工程指示 / 要求簡箋 ENGINEER INSTRUCTIONS(E.I.)

| 工程指示編號: | EI- 4870/22 | 修改版本: | - |
| 工程編號: | J 857 | 工程名稱: | 啟德6552 |
| 工程項目: | 後裝趟門 - 廠用鐵件(大貨)(補刷瀝青油) | 日期: | 11/07/2022 |

| 顏色 | 熱浸鍍鋅 | 批准 | | | 圖號 | J857-WF-02 | | |

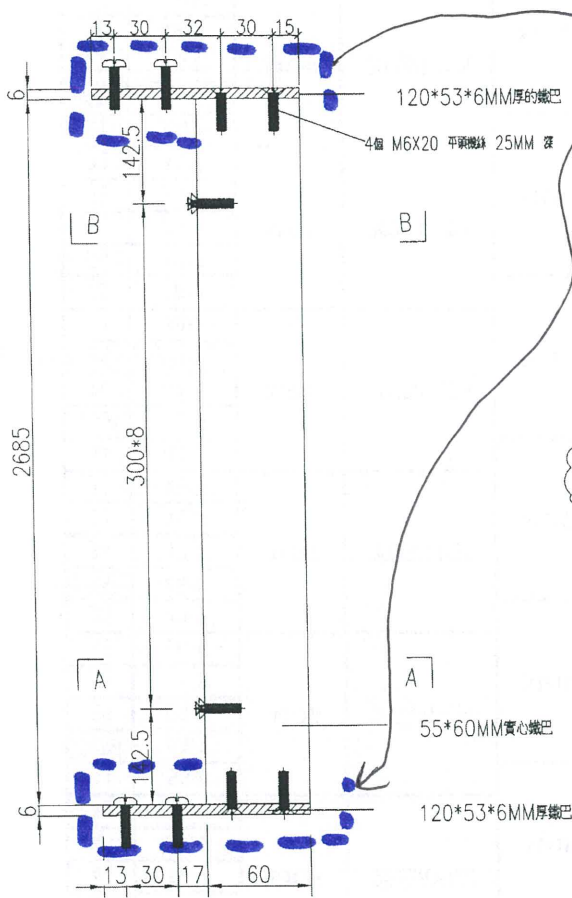
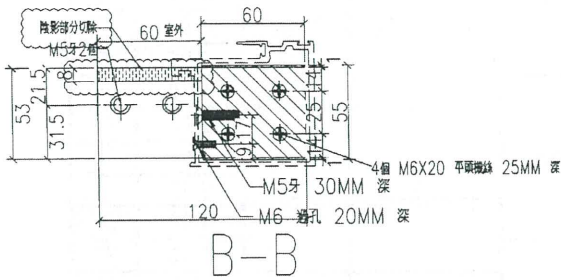
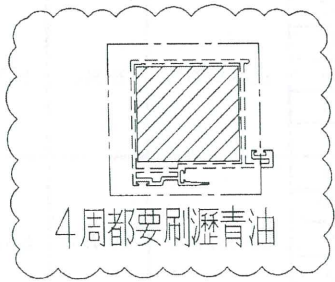
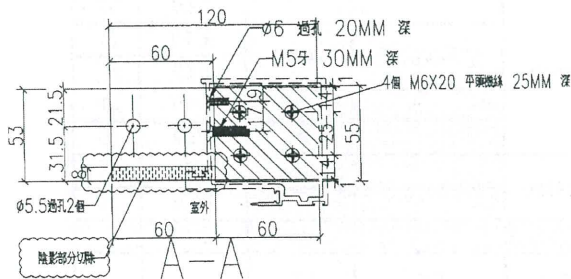
請留意鐵廠一定要用一條相應的這款X86129鋁型材試全部鐵巴能套入後才出貨

E14405的此款鐵巴都要刷

所以需要在美而特廠補刷瀝青油, 請按附件圖指示位置刷上瀝青油。

| 顏色 | 熱浸鍍鋅 | 批准 | | | 圖號 | J857-WF-04 | | |

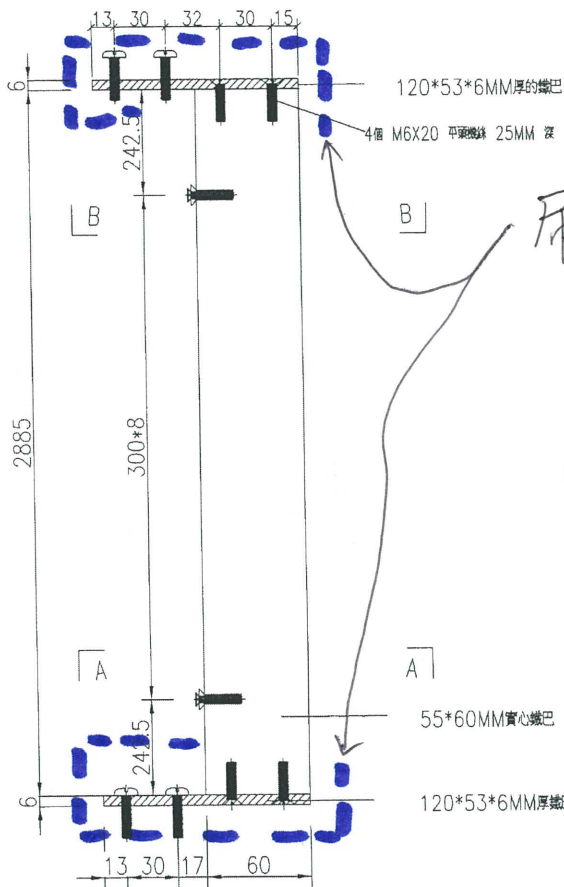
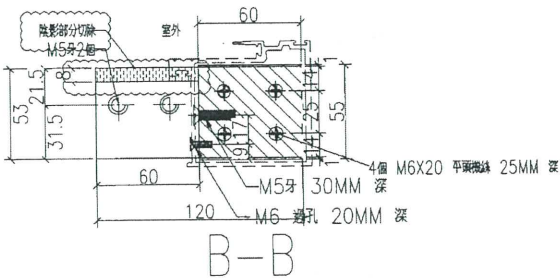
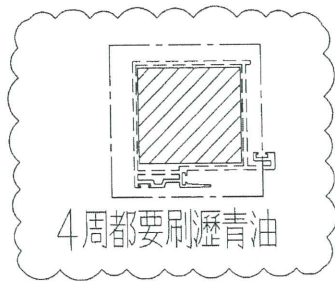
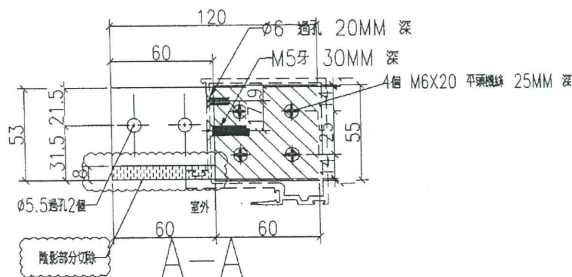
刷 瀝青油

請留意鐵廠一定要用一條相應的這款X86129鋁型材試全部鐵巴能套入後才出貨

EI4405的此款鐵巴都要刷

| 顏色 | 熱浸鍍鋅 | 批准 | | | 圖號 | J857-WF-05 | |

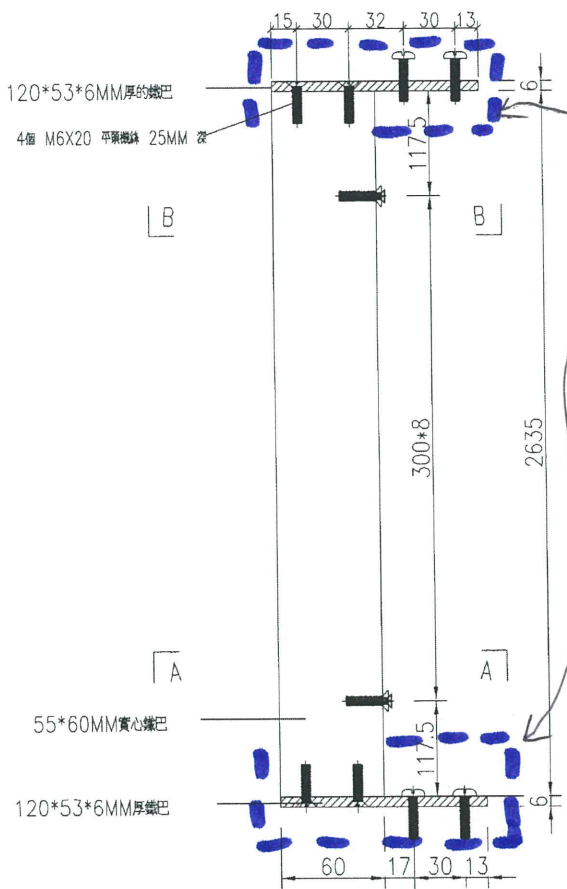
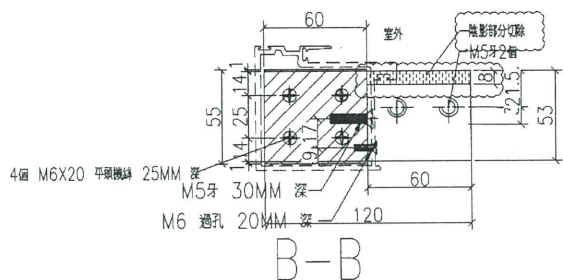
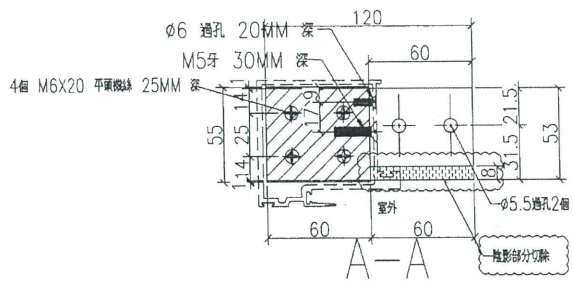
刷瀝青油

請留意鐵廠一定要用一條相應的這款X86129鋁型材試全部鐵巴能套入後才出貨

EI4405的此款鐵巴都要刷

4周都要刷瀝青油
單件重量: 68KG

| 顏色 | 熱浸鍍鋅 | 批准 | | | 圖號 | J857-WF-06 | |

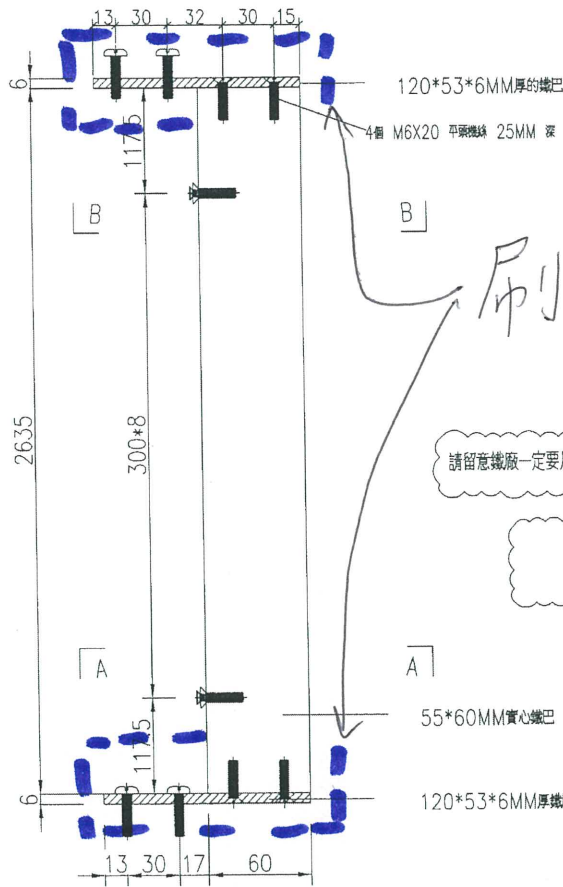
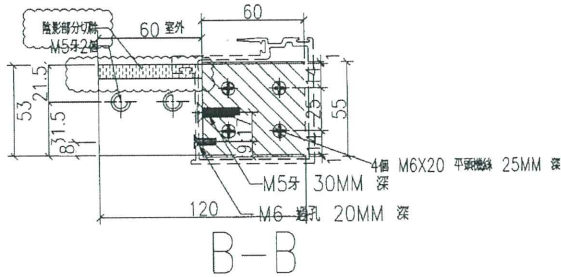
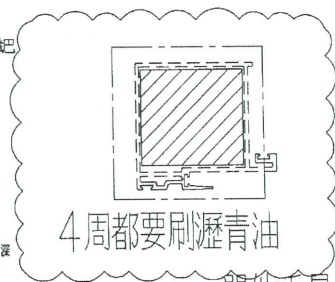
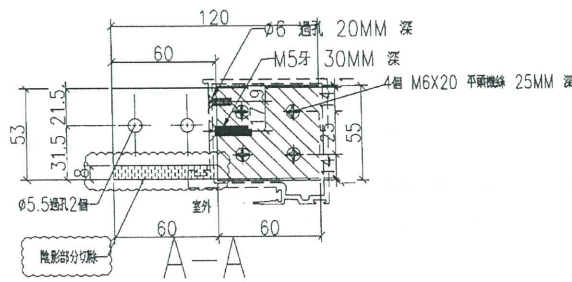
刷瀝青油

請留意鐵廠一定要用一條相應的這款X86129鋁型材全部鐵巴能套入後才出貨

EI4405的此款鐵巴都要刷

| 顏色 | 熱浸鍍鋅 | 批准 | | | 圖號 | J857-WF-07 | |

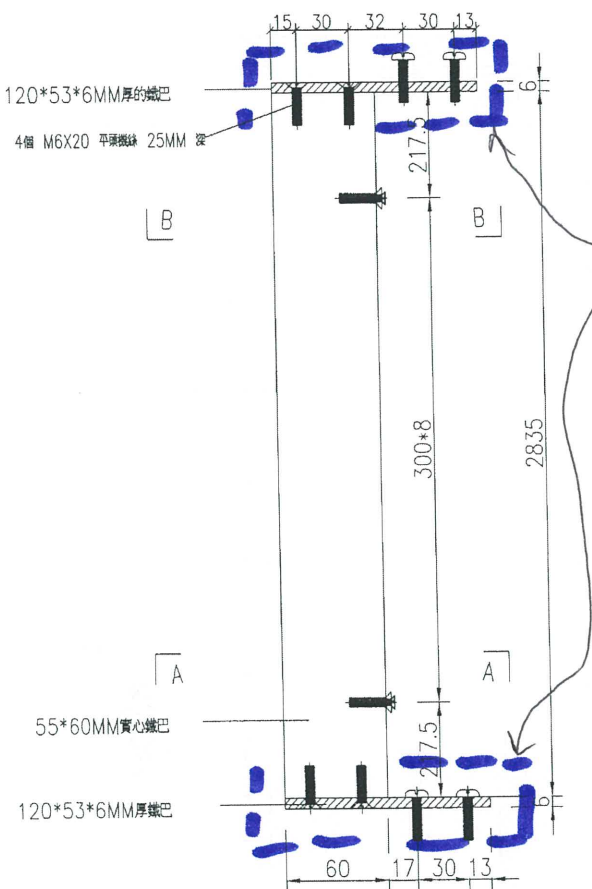
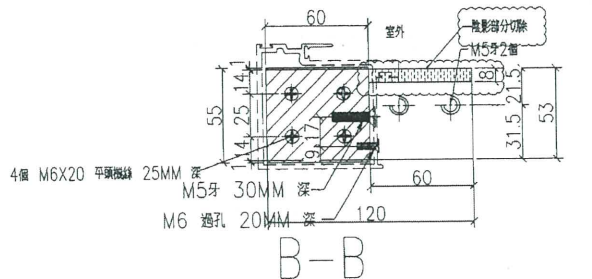
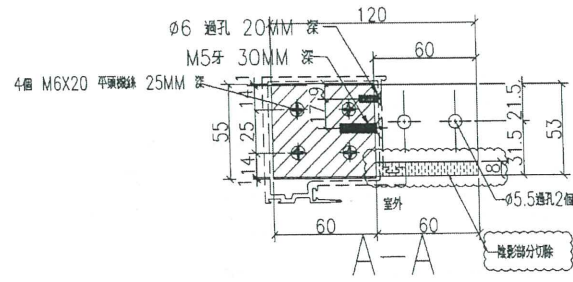
刷瀝青油

請留意鐵廠一定要用一條相應的這款X86129架型材試全部鐵巴能套入後才出貨

E14405的此款鐵巴都要刷

| 顏色 | 熱浸鍍鋅 | 批准 | | | 圖號 | J857-WF-08 | | |

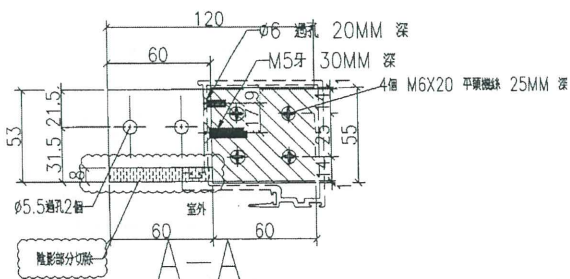
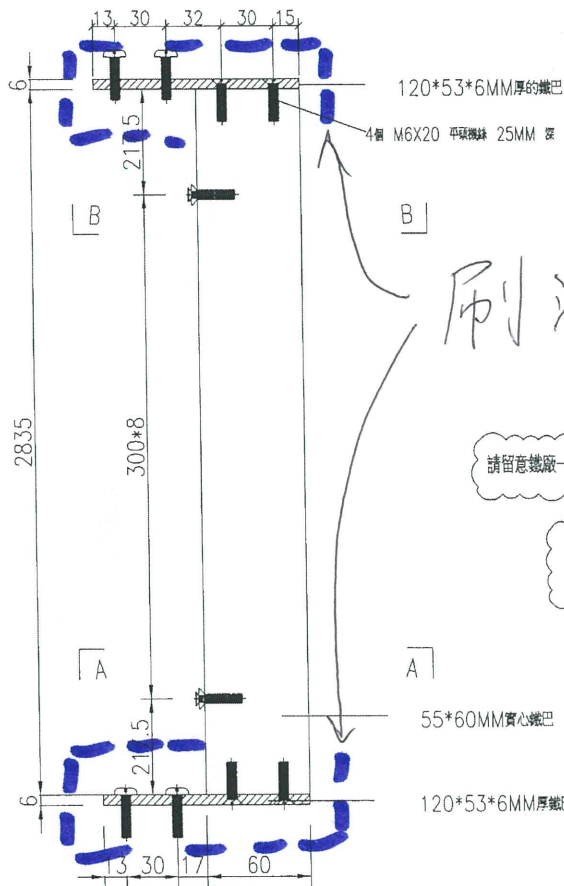
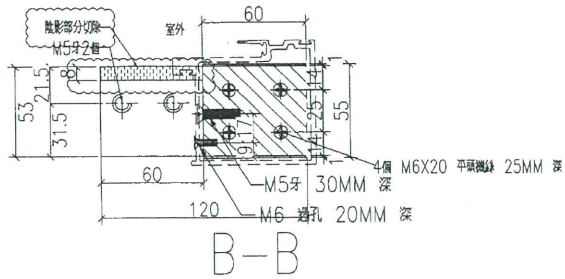
請留意鐵廠一定要用一條相應的這款X86129鋁型材試全部鐵巴能套入後才出貨

EI4405的此款鐵巴都要刷

4周都要刷瀝青油
